**Progetto di coltivazione Cava Macchietta Comune di Seravezza (LU)  
ai sensi della L.R.35/2014, Disciplina del PIT e L.R.10/2010  
in conformità al PABE Scheda 12 – Bacino Tacca Bianca**

**Relazione Integrativa in risposta a  
richiesta integrazioni prot. 1561 del  
13-04-26 del Parco Regionale delle  
Alpi Apuane**

Fig. 1 tubazione acque i stillicidio

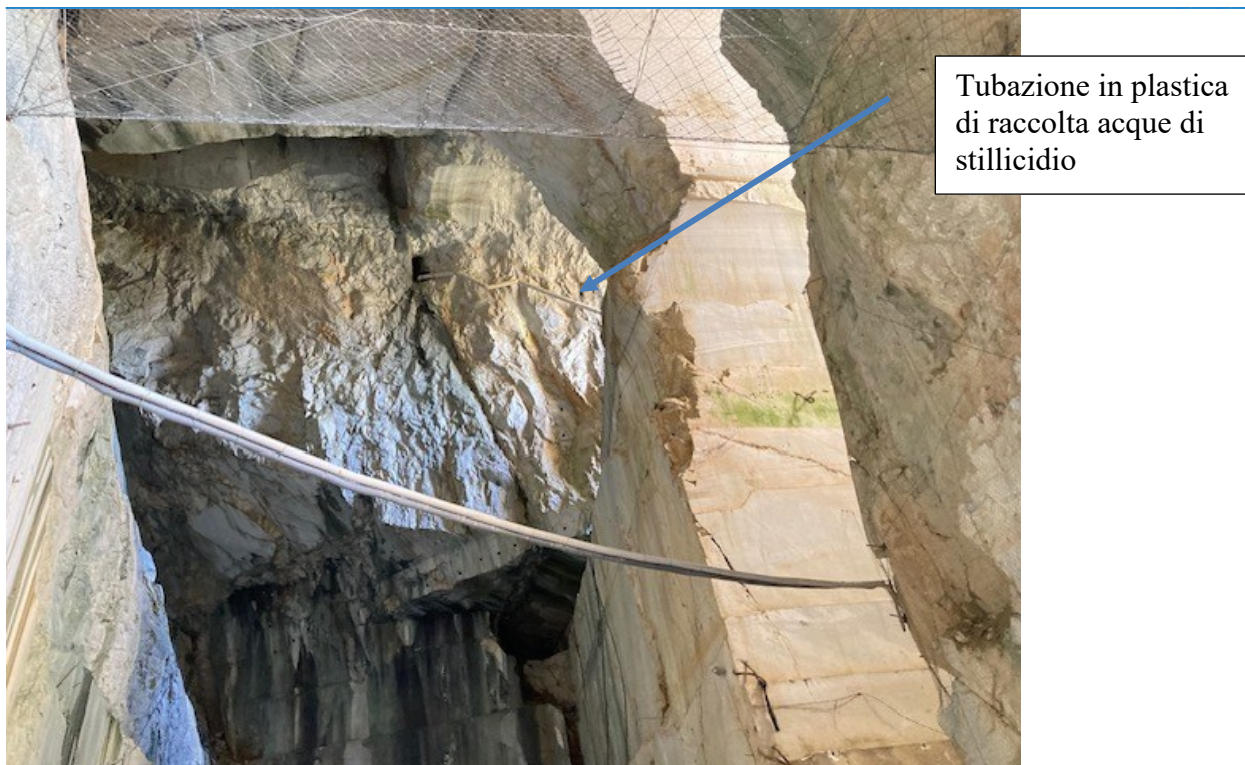
- Elaborato grafico con riportato in sovrapposto l'infrastruttura di captazione e trasporto dell'acqua dal punto di captazione al sito estrattivo ed il reticolo idrografico LR79/12 e le aree di demanio idrico. - Elaborato grafico della canalizzazione delle acque di stillicidio fino al recapito finale.

-Tavola n° 2amd - Sistemi di Trattamento e Vasche, integrata con la canalizzazione delle acque di stillicidio che, dalle vecchie gallerie non più coltivate, vengono recapitate fuori dall'area estrattiva.

Nella figura seguente si evidenzia la tubazione delle acque di stillicidio che raccolte nella galleria superiore vengono portate all'esterno.
